PARC EOLIEN DE CHAMP SERPETTE

11- MEMOIRE EN REPONSE A L'AVIS DE L'AUTORITE ENVIRONNEMENTALE

Juillet
2020

Figure 1 : Rappel - État d'avancement (mise à jour : 04-10-2017) des projets éoliens dans un rayon de 20 km - Source : DREAL Hauts-de-France

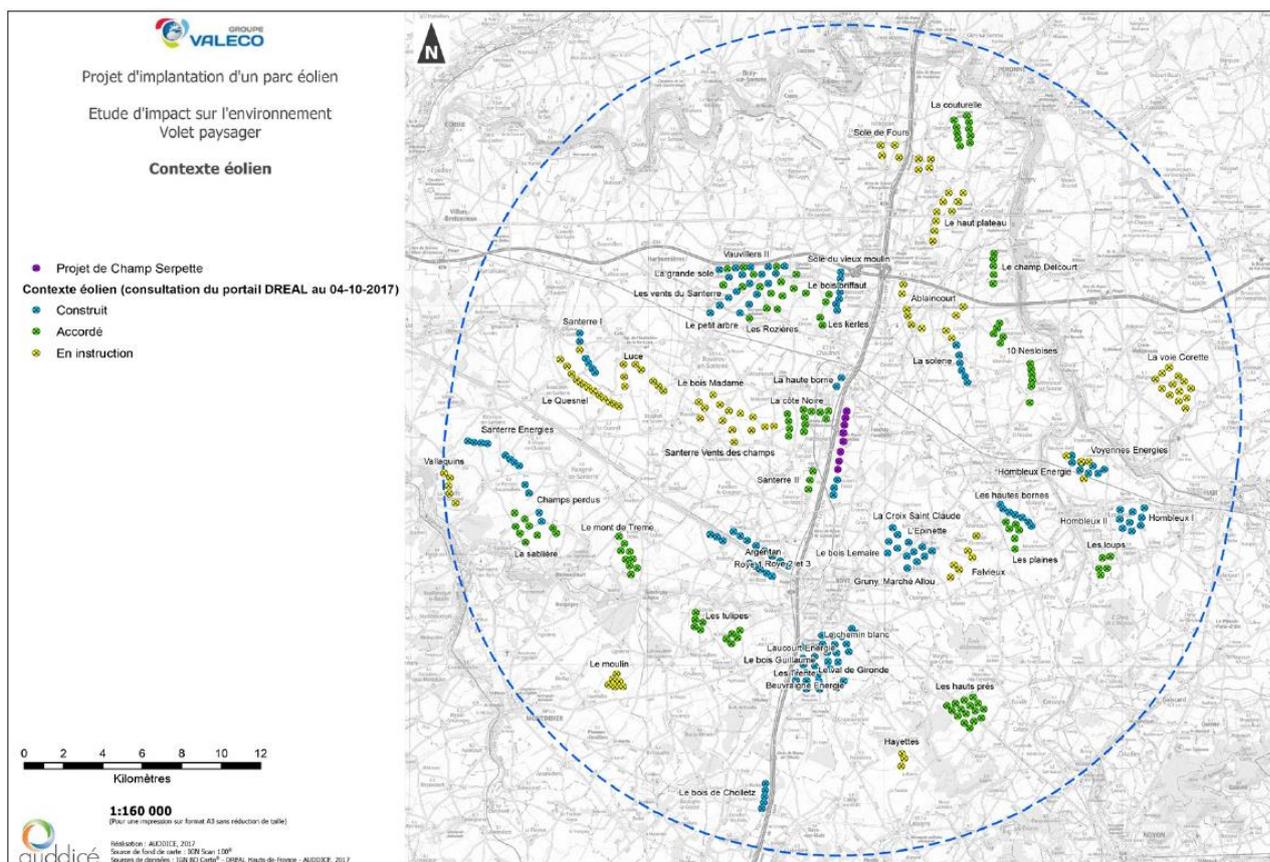
L'autorité environnementale recommande de recenser et d'analyser les effets cumulés avec l'ensemble des parcs éoliens construits.

Contrairement à ce qui a été mentionné dans l'avis de l'Autorité Environnementale, les parcs éoliens construits ont bien été pris en compte pour l'analyse des effets cumulés. Pour rappel 34 parcs étaient en cours d'instruction, accordés ou construits dans un rayon de 20 km autour du projet éolien (cf. figure 1 ci-dessous) lors de la rédaction de l'étude.

Figure 2 : État d'avancement (au 25/06/2020) des projets éoliens dans un rayon de 20 km (Source : DREAL Hauts-de-France) et Canal Seine-Nord Europe

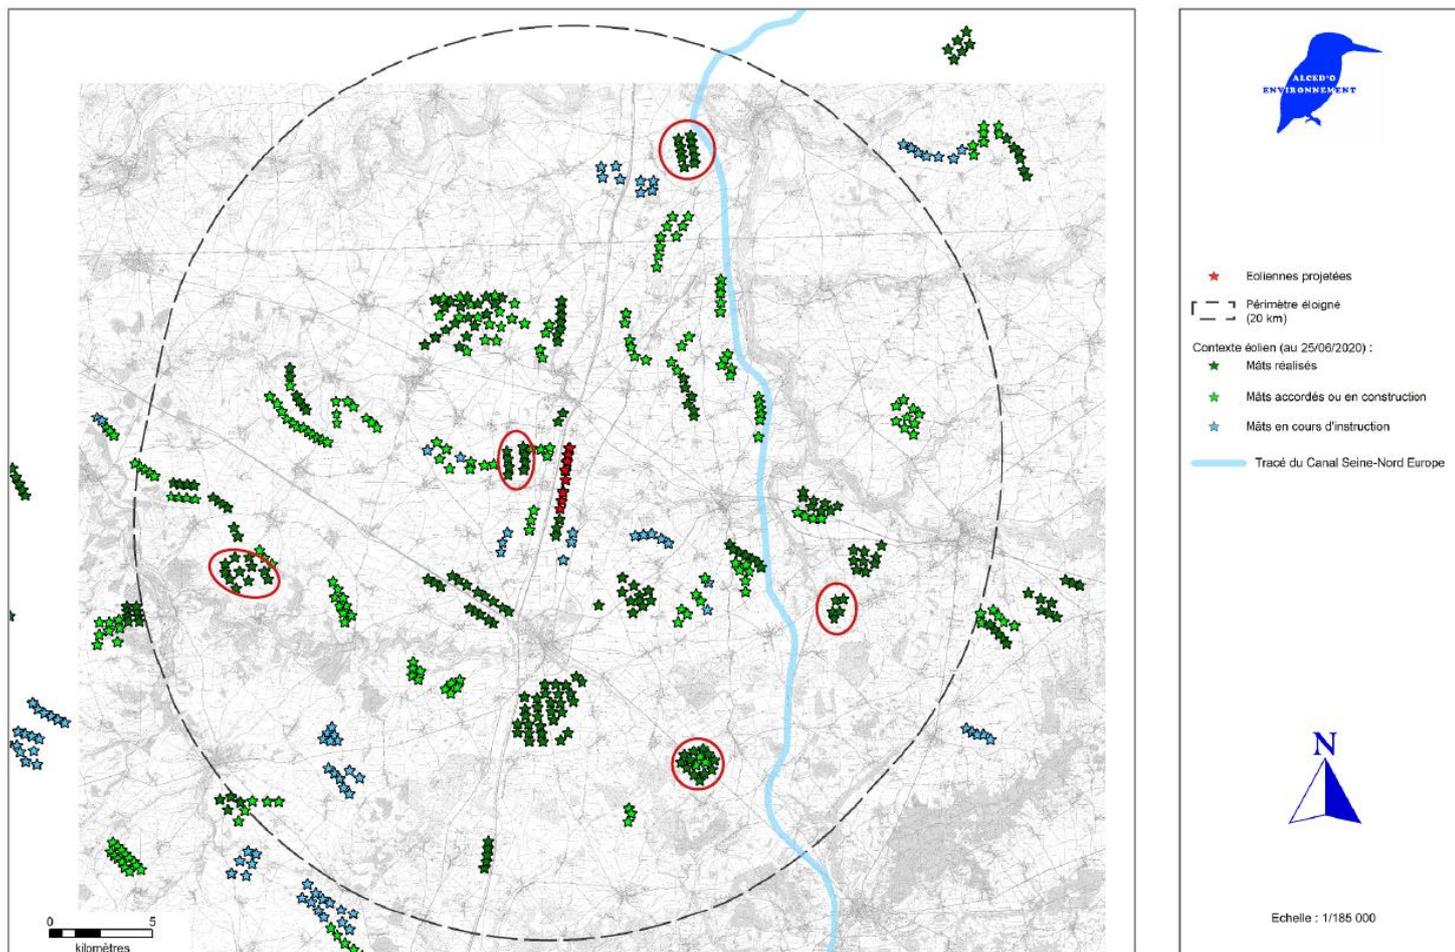
L'autorité environnementale recommande d'actualiser l'analyse des effets cumulés en prenant en considération le projet d'aménagement foncier agricole, forestier et environnemental lié au projet de canal Seine Nord-Europe.

L'analyse traitait de la même manière les parcs construits que ceux en instruction ou accordés. Certains parcs accordés à l'époque sont à ce jour construits (cf. parcs entourés d'un cercle rouge sur la figure 2) sans que cela ne change l'analyse faite à l'époque. De ce fait,

Toutefois et sauf erreur de notre part, aucune prescription particulière pour cette commune n'a été définie. Cet aménagement foncier n'est donc pas susceptible d'avoir des incidences notables sur le parc éolien situé tout de même à une dizaine de kilomètres (voir Figure 2).

Figure 3 : Cumul du nombre d'espèces ou groupes d'espèce de chiroptères recensés, en fonction du nombre de sorties réalisées

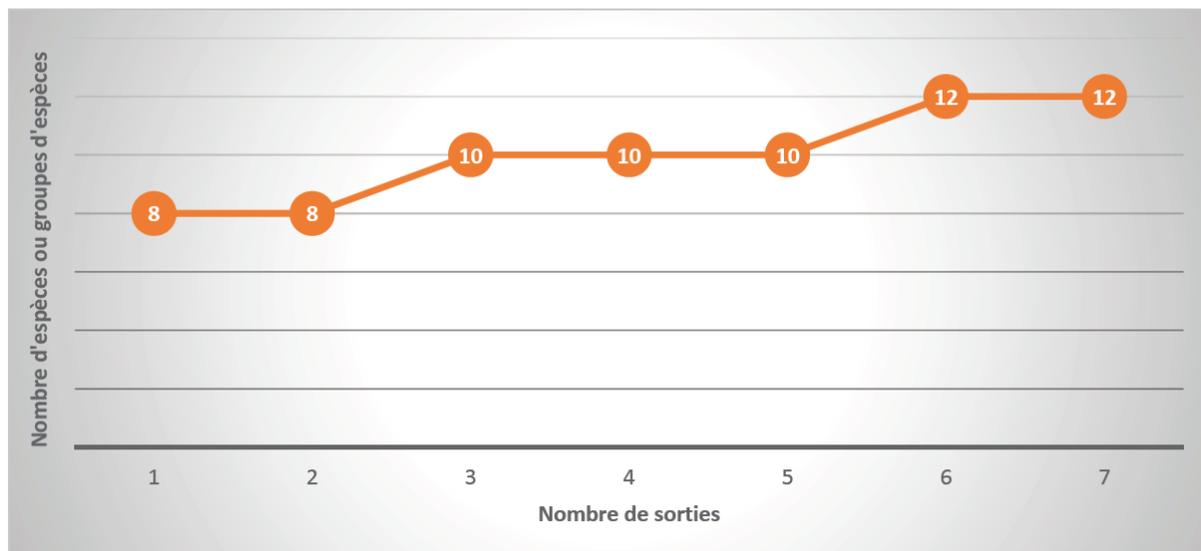
- de préciser la vitesse de vent lors des inventaires, ainsi que s'ils ont été réalisés hors phases de pleines lunes ;
- d'augmenter la pression d'inventaire concernant la période de mise bas et d'élevage des jeunes et celle de migration/transit automnal.

La pression d'inventaire semble suffisante au regard de la courbe de cumul d'espèces ou groupes d'espèces ci-contre. En effet, aucune nouvelle espèce ou groupe d'espèces n'a été observé à partir de la 6ème nuit.

Figure 5 : Cumul du nombre d'espèces d'oiseaux recensées, en fonction du nombre de sorties réalisées

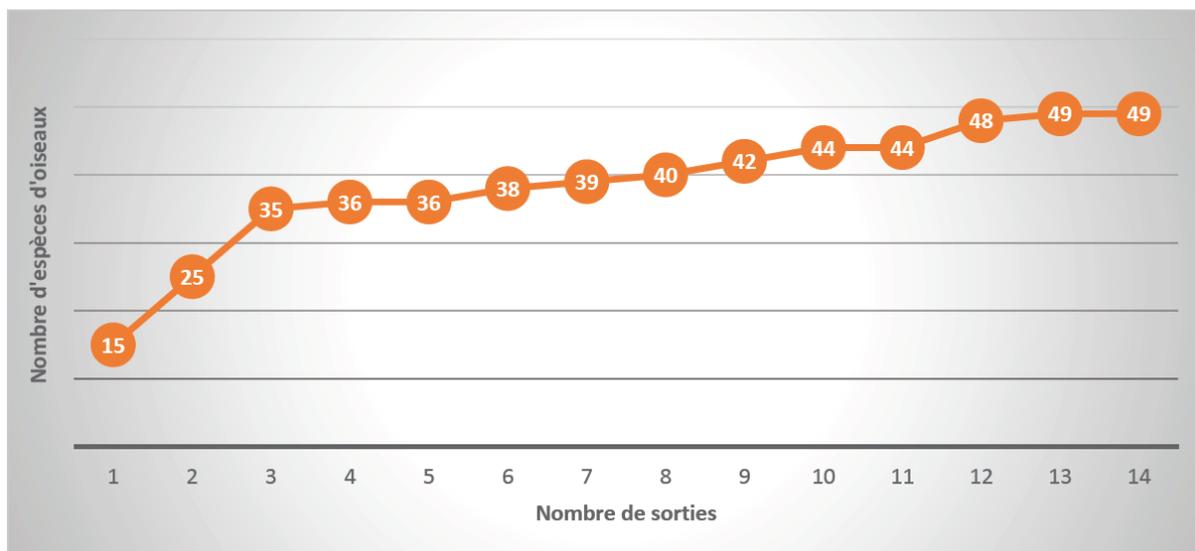
- *d'actualiser l'état initial par des données d'inventaire plus récentes et par l'exploitation des données de suivi des parcs voisins ;*
- *de compléter l'état initial par une identification des continuités écologiques locales et une analyse du fonctionnement écologique local.*

En ce qui concerne la réalisation des inventaires, ces derniers ont été réalisés sur un cycle biologique complet entre 2014 et 2015. Pour rappel, 14 sorties avifaunistiques ont été réalisées par le bureau d'étude traitant du volet milieu naturel. Pour ce cortège, la pression d'inventaire semble suffisante au regard de la courbe de cumul d'espèces ci-dessous. En effet, si la courbe augmente rapidement lors des trois premières sorties (10 espèces contactées de plus à chaque nouvelle sortie), elle évolue ensuite plus lentement après la troisième sortie (entre 1 et 4 espèces supplémentaires à chaque sortie) et aucune nouvelle espèce n'a été observée à partir de la 13ème sortie.

Figure 8 : Localisation du réseau inter-éoliennes superposé au milieu naturel

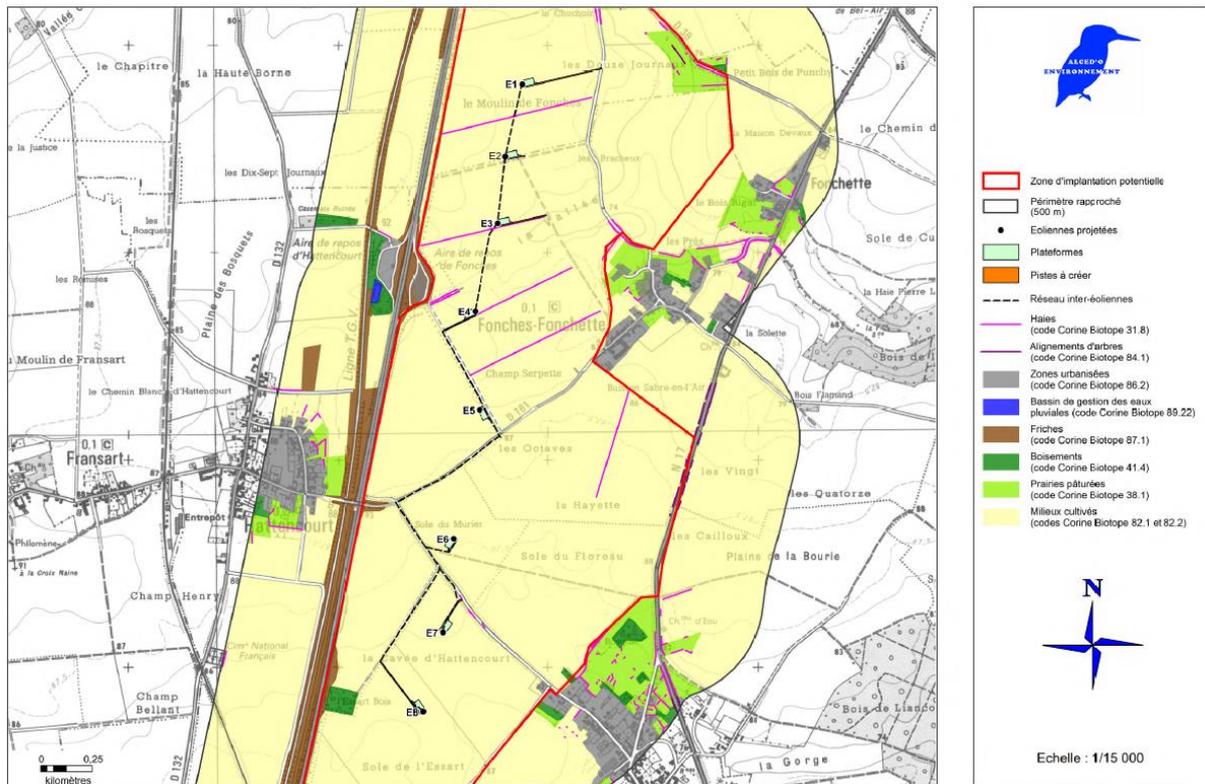
- *d'évaluer le niveau d'impact du projet sur les habitats présents sur la zone d'implantation potentielle du projet ;*
- *de conduire une analyse de la nature des haies réellement présentes et de leur potentiel écologique.*

Dans le cas présent, l'implantation des éoliennes et de leurs plateformes ne se fera qu'en milieu cultivé ; il en va de même pour les chemins d'accès à créer et/ou à renforcer. Seul le câblage inter-éoliennes passera au travers des haies (suppression de 3 m à prévoir puis replantation avec les mêmes essences ; cf. figure en page suivante) ; aucune destruction d'habitats de type « haie » ou « boisement » ne sera à prévoir (hormis les passages de 3 m indiqués ci-avant). Les impacts du projet sur les habitats seront donc « très faibles ».
